Informe Consolidado de Solicitud de Aclaraciones, Rectificaciones y/o Ampliaciones Complementario al Estudio de Impacto Ambiental del Proyecto "Solución Sanitaria Las Lilas"

Nombre del Titular : Aguas de Las Lilas S.A.
Nombre del Representante Legal : Sergio Espejo Yaksic
Dirección : Las Urbinas 53, oficina 141, Providencia.

El presente Informe Consolidado de Solicitud de Aclaraciones, Rectificaciones o Ampliaciones Excepcional al Estudio de Impacto Ambiental del proyecto "Solución Sanitaria Las Lilas", contiene las observaciones generadas en virtud de la revisión de la Adenda Complementaria.

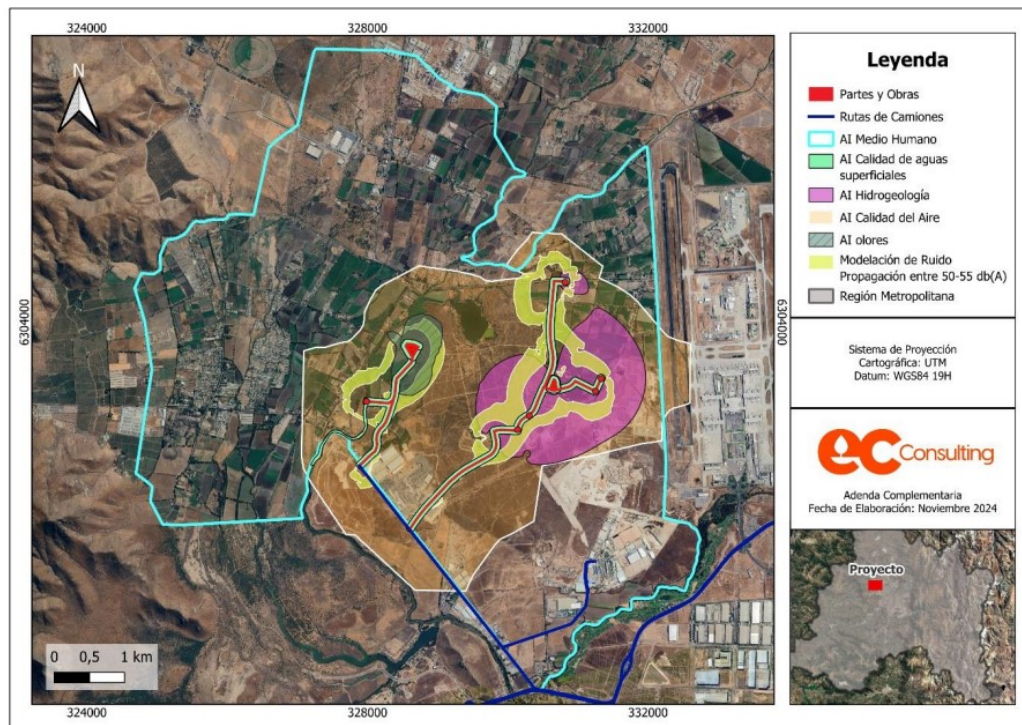
2.7. Respecto de la “Figura 31. Áreas de influencia de los componentes asociados a los factores generadores de impacto”, de la respuesta 2.10 de la Adenda Complementaria, en función de los factores generadores de impacto identificados, se solicita al Titular incluir el área de influencia de Ruido y de Vibraciones.

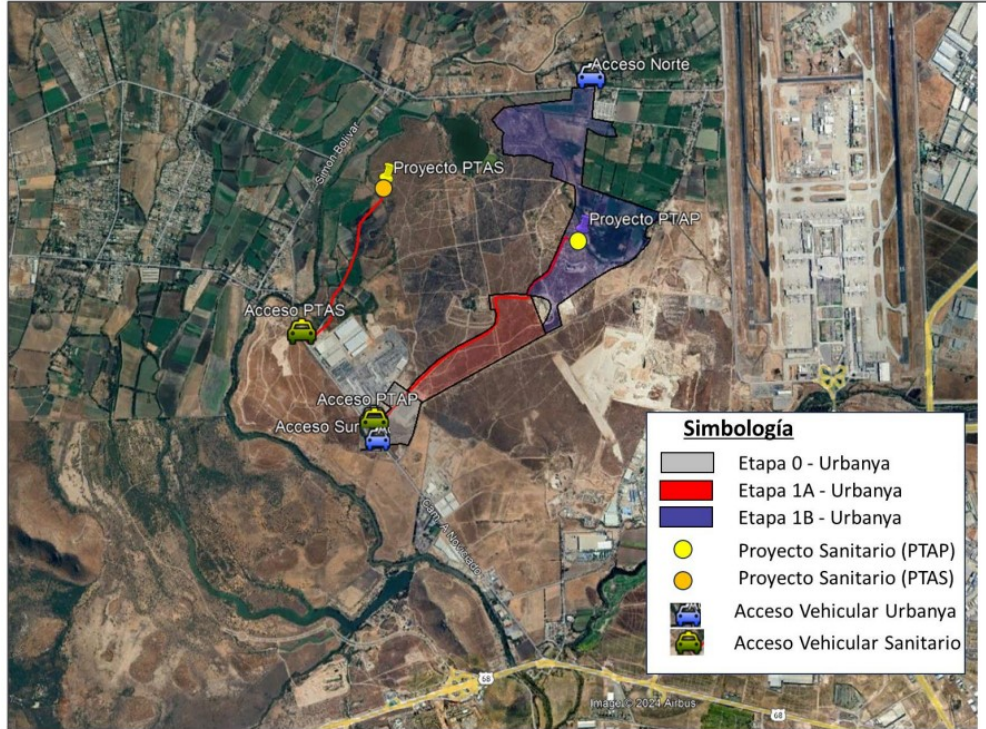
relación con la comprensión del rol hidrogeológico que cumple la unidad geológica Ignimbrita Pudahuel, en tanto, determina un comportamiento confinado a semiconfinado del acuífero en la zona donde esta se encuentra y que corresponde con la zona de emplazamiento del Proyecto. Ello, en consideración de que la Ignimbrita Pudahuel es una formación geológica compuesta por un material fino que promueve que el acuífero en la zona se comporte fundamentalmente como confinado (a semiconfinado), siendo ese mismo fino, que tiene una potencia del orden de 30 a 50 m y que constituye una barrera confinante al acuífero, el que debería impedir que las aguas superficiales (particularmente, la Laguna Las Lilas) puedan mantener una conexión hidráulica continua con el acuífero.

- 3.2.1. Respecto del modelo conceptual, se solicita aclarar, fundadamente la dinámica de la Laguna Las Lilas, identificando los flujos de entrada y salida y su eventual relación con el acuífero. Cabe indicar que como entradas, el Titular, en la respuesta 3.15.4 de la Adenda Complementaria, señala “*derechos canal Las Lilas y precipitaciones*” (énfasis agregado). Al respecto, se indica que las entradas deben considerar caudales reales y factibles dada la condición de sequía.

- 3.2.2. Se solicita aclarar y describir, fundadamente, cómo se representa en los modelos numéricos regional y distrital, la recarga desde la laguna Las Lilas. Téngase presente que en la instancia previa (Adenda, Anexo 6, Tabla 9-1 “Condición de borde de nivel”), se indica que la laguna fue incorporada como condición de borde de nivel constante, lo que indicaría que se conceptualizó como conectada permanentemente con el acuífero. Al respecto, se solicita al Titular presentar los antecedentes para justificar dicha afirmación, tanto en la situación presente como en la proyectada, considerando el descenso de niveles proyectado en el acuífero.

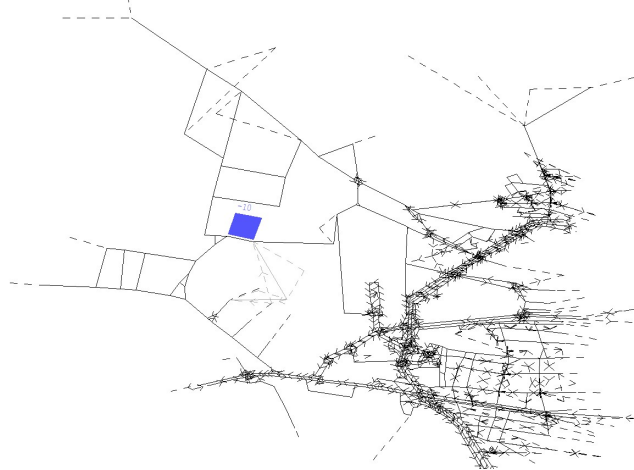
- 3.4. En referencia con la respuesta 3.24 de la Adenda Complementaria, el Titular indica: “*Sin perjuicio de lo anterior, en esta nueva presentación (Anexo 10 de la Adenda Complementaria) no sólo se considera evaluar el impacto generado por el proyecto sanitario en el sistema de movilidad local, sino también evaluar la sinergia entre el proyecto sanitario y el proyecto inmobiliario ubicado en el área de influencia del primero. Este proyecto inmobiliario corresponde a “Urbanya Etapa 1” actualmente en calificación ambiental.*
La siguiente figura muestra los accesos de ambos proyectos, donde es posible observar que sólo se comparte el acceso que se realiza a través de la calle C5 con Camino El Noviciado:

Sobre la base de lo anterior, a continuación, se actualizan las respuestas a las observaciones 185.1, 185.2, 185.3, 185.4, 185.6, 185.7, 185.8, 185.9, 185.10, 185.11 y 185.12 del ICSARA.” Al respecto, se solicita al Titular actualizar cada una de las respuestas citadas en la respuesta anterior, en función de las observaciones realizadas sobre la materia en el presente ICSARA Excepcional.

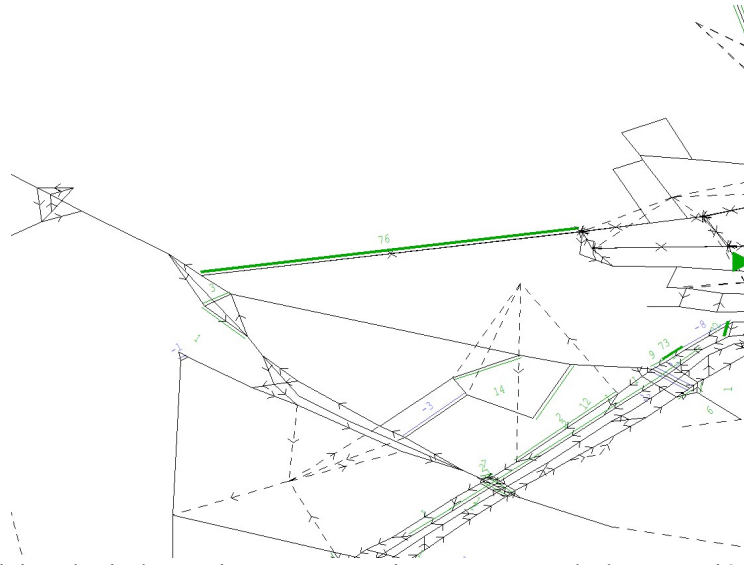
- 3.5.5. En el período punta tarde corte 2030, para la situación con proyecto mitigado, se observa un aumento del orden del 10% en el tiempo de viaje del tramo Colo-Colo – Lo Echevers del eje Lo Marcoleta.

Se solicita al Titular revisar y pronunciarse respecto de la operación de la llegada desde el oriente a la intersección con Lo Echevers, la cual, de acuerdo con el modelo, es utilizada por alrededor de 700 veq/h en punta mañana.

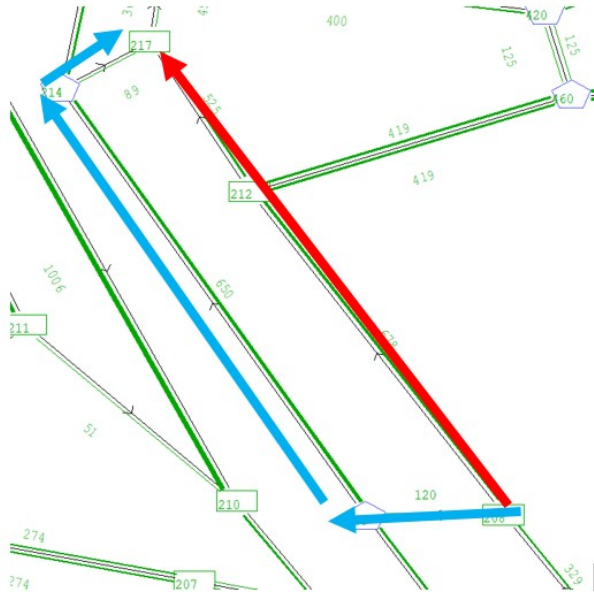
3.5.6. Se solicita al Titular revisar las distancias entre el nodo 208 y 217, pues entre la ruta por la vía local, y la ruta por la vía expresa existe una diferencia que no es posible, eso sumado a la diferencia de velocidad provoca asignaciones, que en la situación con proyecto mejorado generan demoras significativas en el arco 212-217. Se debe corregir en todas las situaciones, incluida la calibración si el error proviene desde esa etapa.

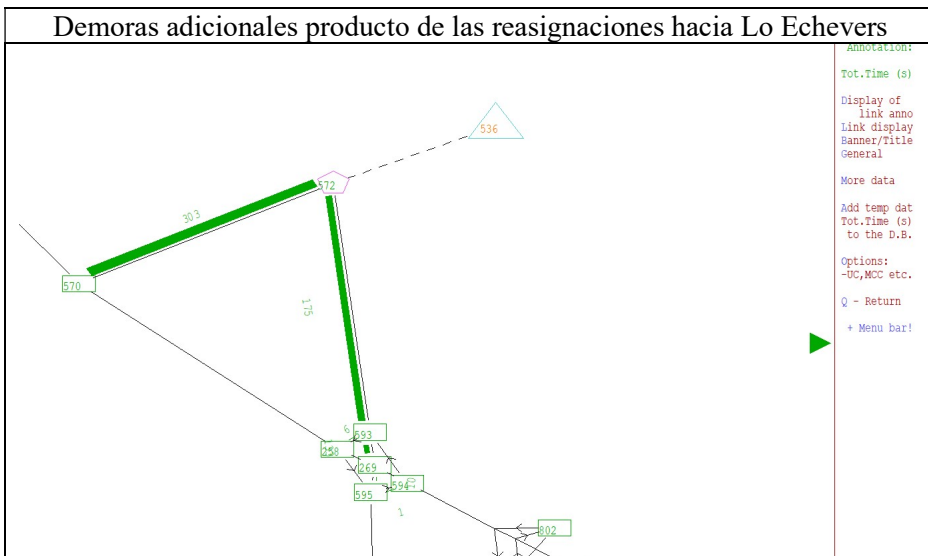
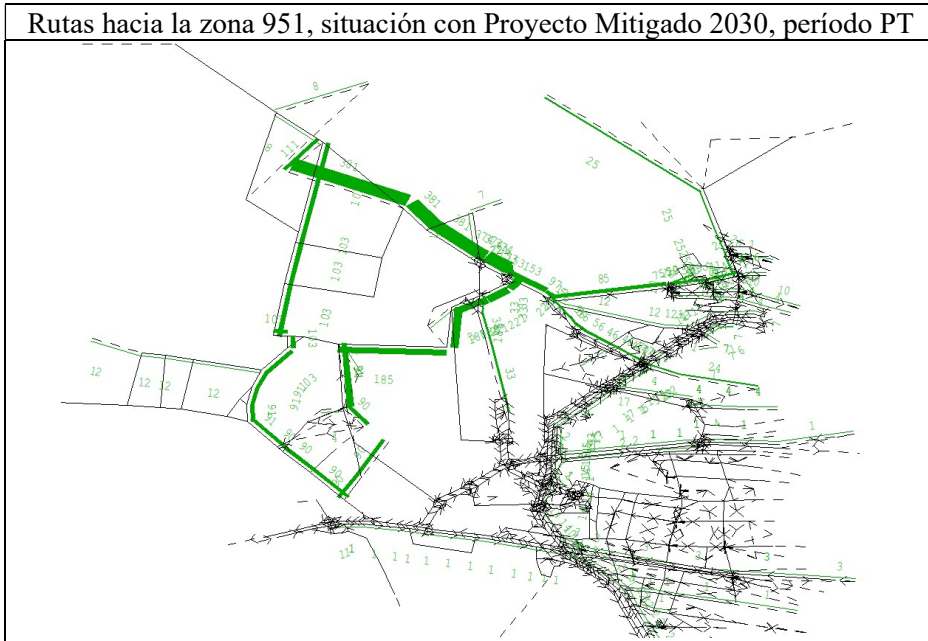
3.5.8. En el período PT, corte 2030 de la situación con proyecto mitigado se observa un aumento de demora importante en el acceso norte de la intersección de Los Maitenes con Américo Vespucio (nodo 61). Sin embargo, esto se puede deber al nuevo diseño de fases incluido en la situación con proyecto mitigado, por ejemplo, entre la fase 2 y la 3 se muestra un entreverde que no debería existir, la fase 3 tiene un viraje con oposición, mas no existe un flujo que se le oponga. Se solicita analizar esta definición de fases y su efecto en la demora señalada.
